### Добавление 53 – Правила № 54

### Пересмотр 3 – Поправка 3

### **Единообразные предписания, касающиеся официального утверждения пневматических шин транспортных средств неиндивидуального пользования и их прицепов**

Приложение 3 изменить следующим образом:

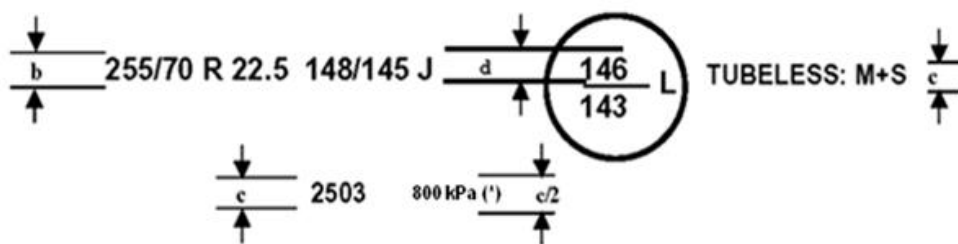
Приложение 3, рис. изменить следующим образом:

(\*) В случае шин, впервые официально утвержденных по типу до 1 января 2018 года, вместо кПа можно использовать маркировку PSI».
